ARPAT - DIREZIONE TECNICA - Settore VIA/VAS
Via Ponte alle Mosse, 211 - 50144 - Firenze

Oggetto: AUTOSTRADA A1 MILANO-NAPOLI - Tratta Barberino di Mugello/Firenze Nord -
Commento al rapporto TECNE sull'attività di monitoraggio trimestre
Ottobre-Dicembre 2023.

Documentazione analizzata:

Risultati delle analisi chimiche laboratorio.

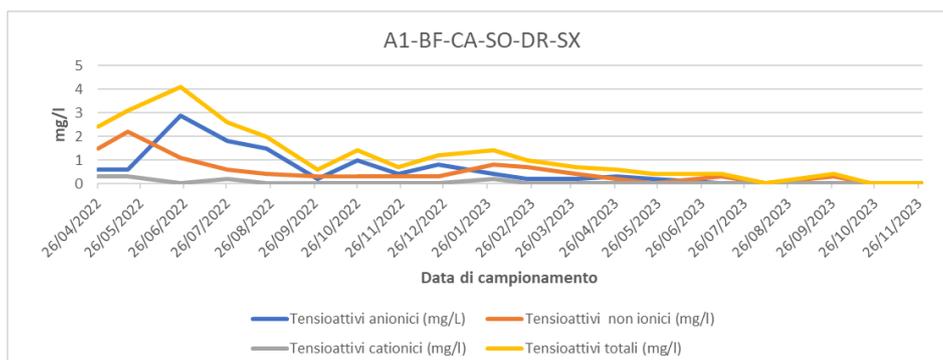
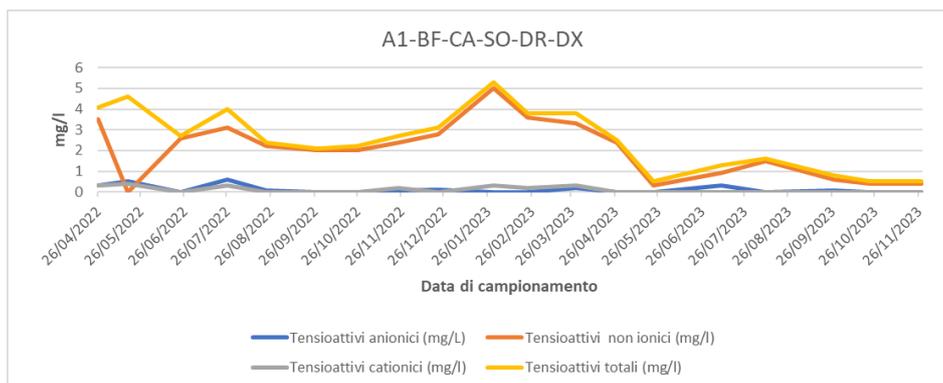
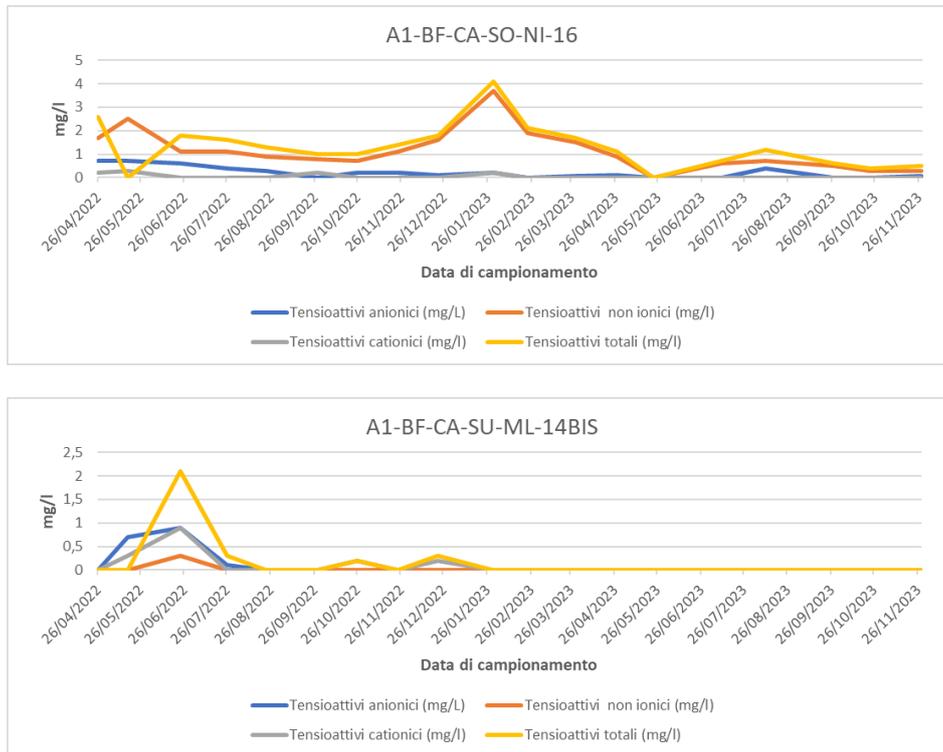
Con riferimento ai dati rilevati nei punti che costituiscono la **rete di monitoraggio** (A1-BF-CA-SO-DR-SX, A1-BF-CA-SO-DR-DX, A1-BF-CA-SO-NI-16 e A1/BF/CA/SU/ML/14bis):

- sul Torrente Marinella, a valle del depuratore Boscaccio 1, emerge l'assenza di Tensioattivi rispetto al limite di quantificazione;
- anche per questo trimestre le acque sotterranee drenate dalla galleria mostrano valori di pH basici (tra 9,6 e 10,9);
- come evidenziato nei grafici sottostanti, elaborati da ARPAT, la concentrazione dei Tensioattivi è diminuita nel corso dei rilievi mensili, evidenziando negli ultimi eseguiti concentrazioni modeste.
